18. 改正剖视图中的错误,并在右面指定位置完成其正确画法。

主要错误

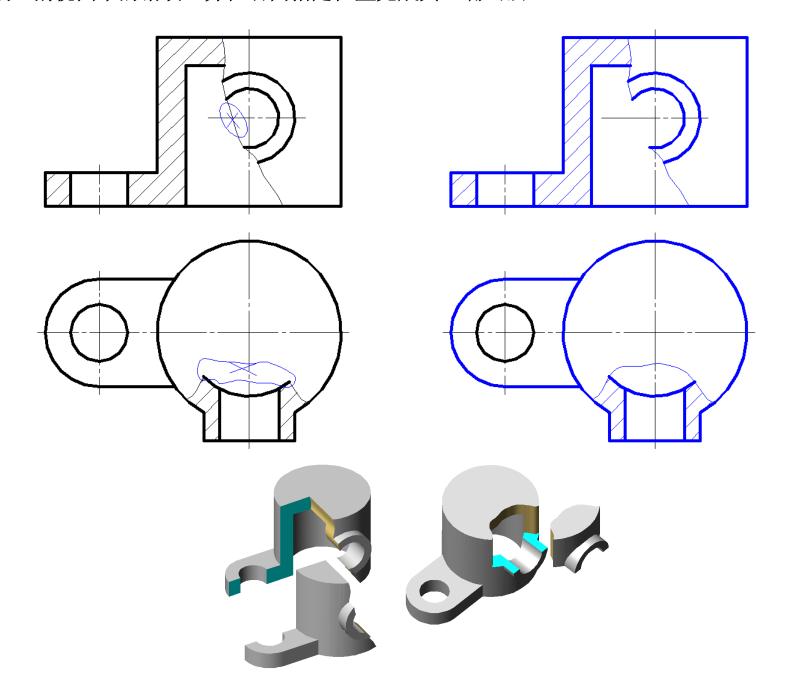
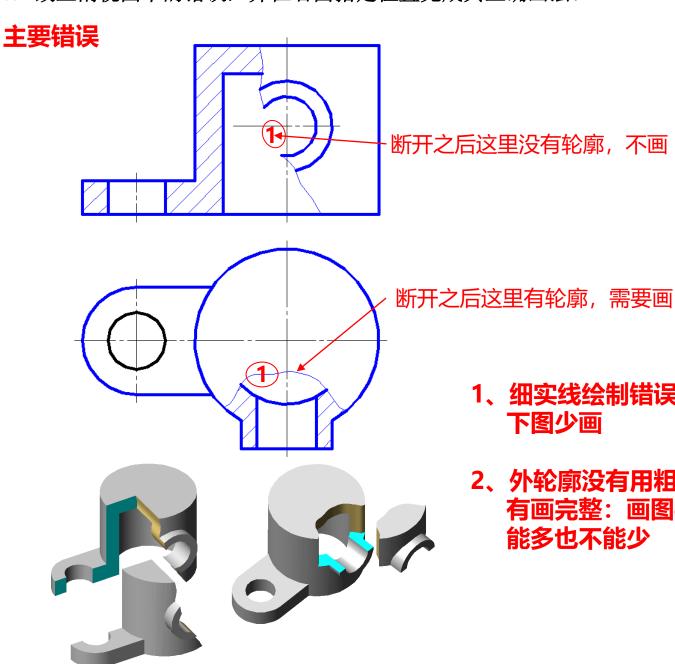
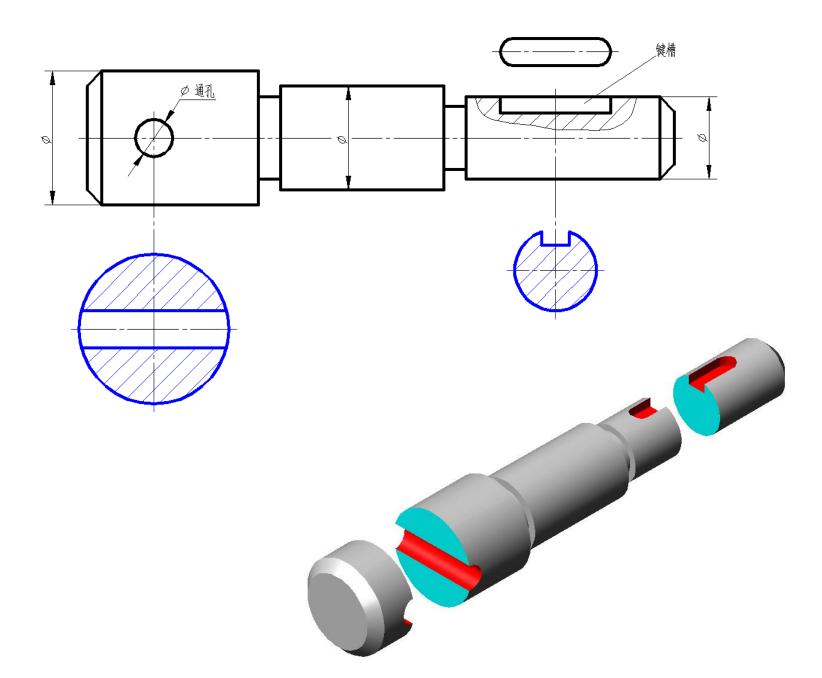
断开之后这里没有轮廓,不画

1、细实线绘制错误,上图多画, 下图少画

2、外轮廓没有用粗实线描出,或没 有画完整: 画图要细心严谨, 不 能多也不能少

2. 求作移出断面图,将通孔和键槽表示清楚。

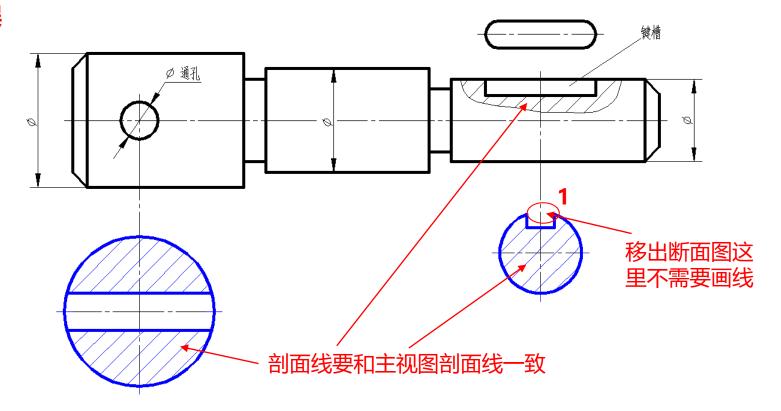
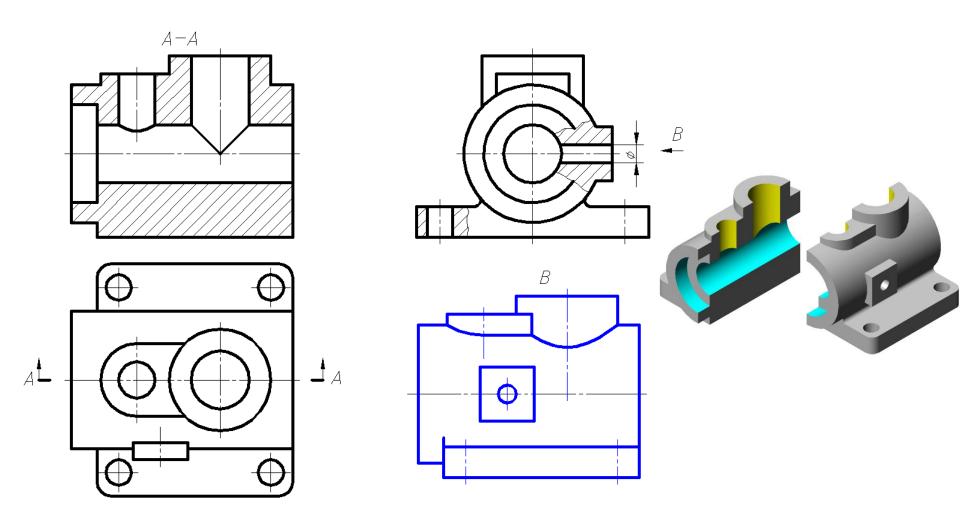
- 1、多画线
- 2、剖面线错误:同一个零件的不同视图剖面线要一致,包括方向和 疏密程度

1. 求作主视方向的外形图(B向视图),不画虚线。

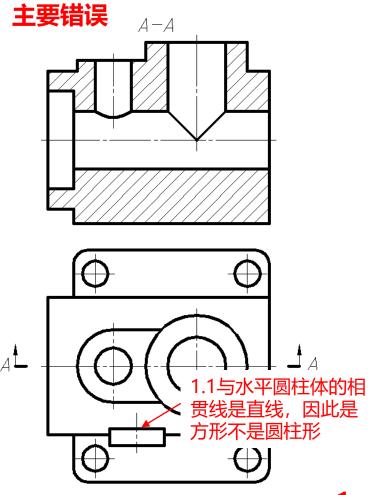
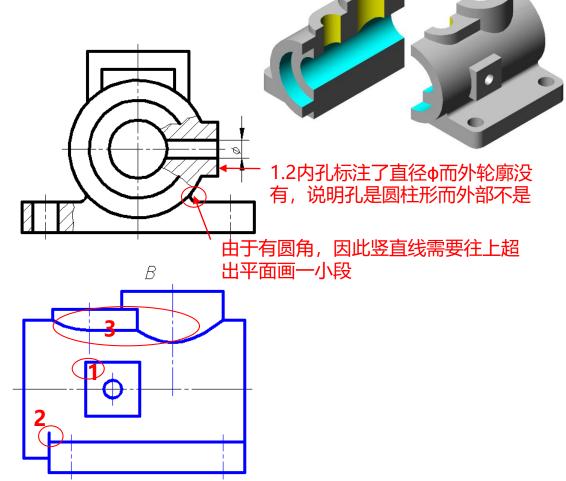
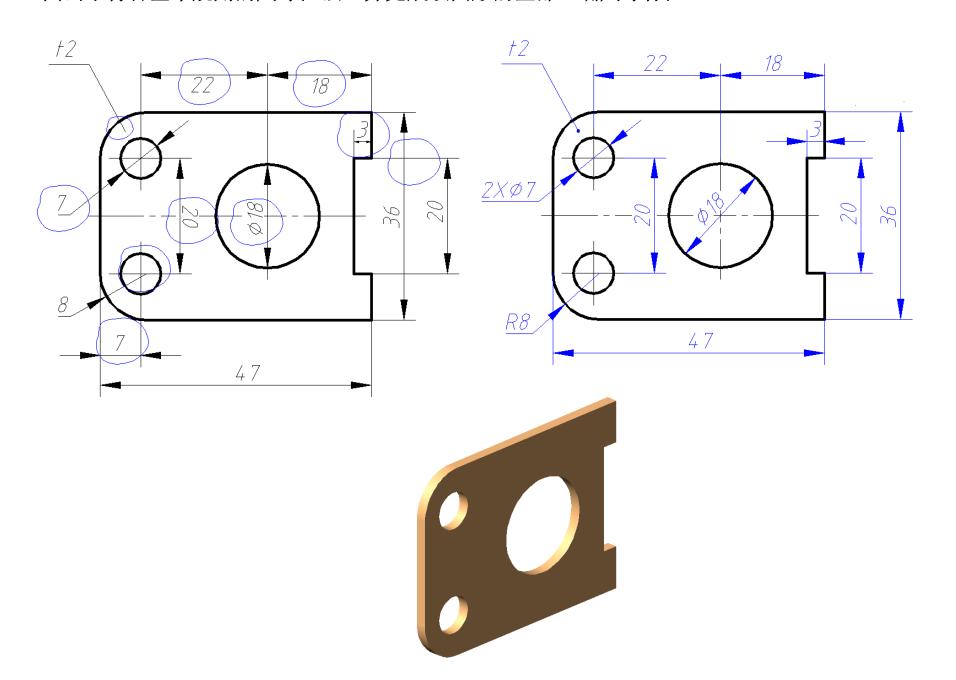
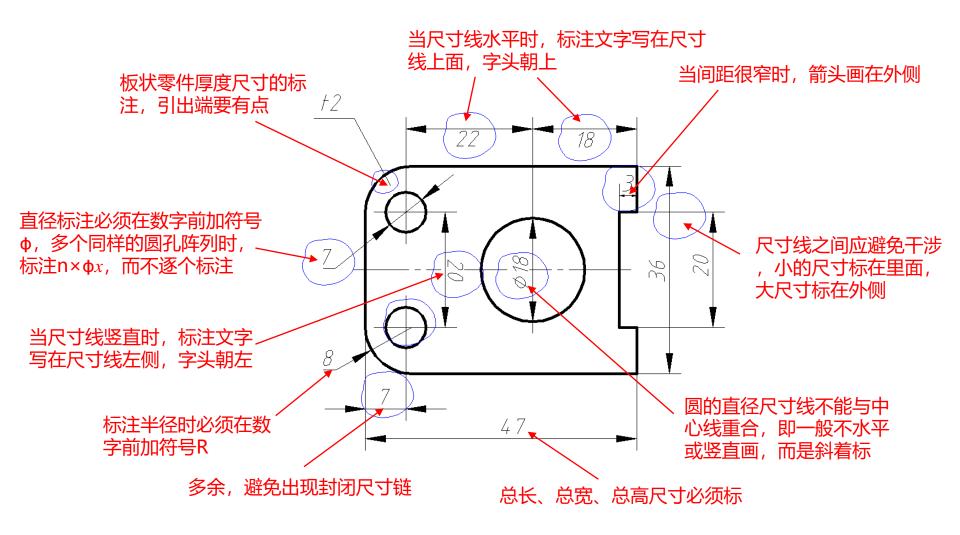
- 1、轮廓线错误,画成圆形,判断方法见图中1.1和1.2
- 2、竖直线往上突出段缺失
- 3、相贯线错误(4人次)
- 4、中心线缺失

1. 标注组合体的尺寸(数值从图上按1:1量取)。

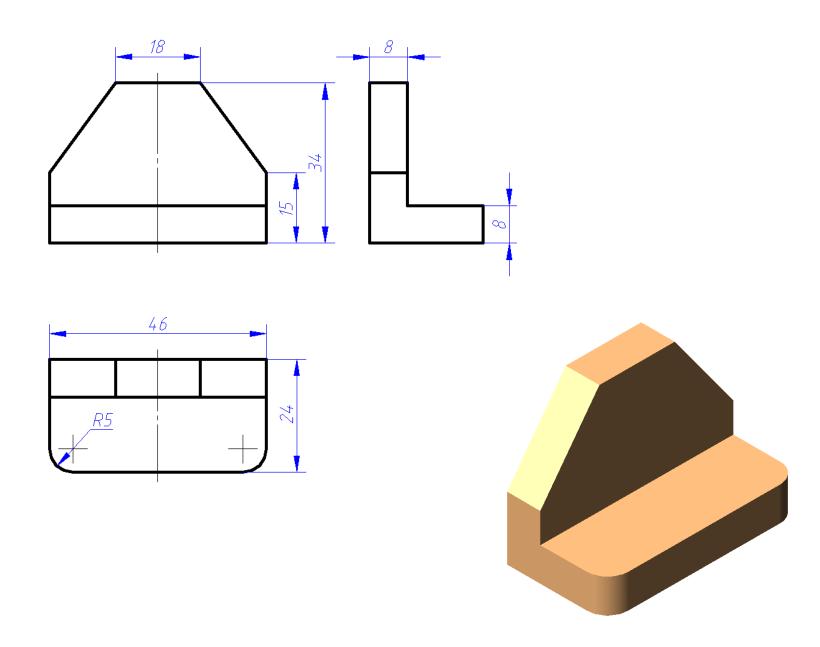
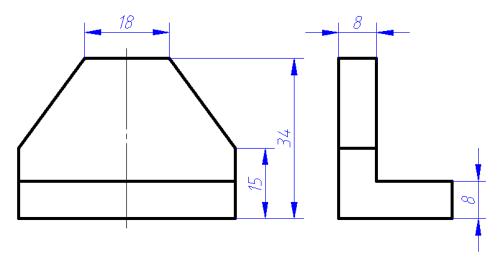
- 1、总长、总宽、总高必须标出,46、34、24这几个尺寸 必须有
- 2、对称零件标总长,不标注一半。如图中的18和46,不 能从中心标一半写9和23
- 3、避免多标,避免形成封闭尺寸链,出错的同学里重复标 注的情况比较多
- 4、尽量从同一个基准标注,如高度尺寸8/15/34,都从底面往上标注
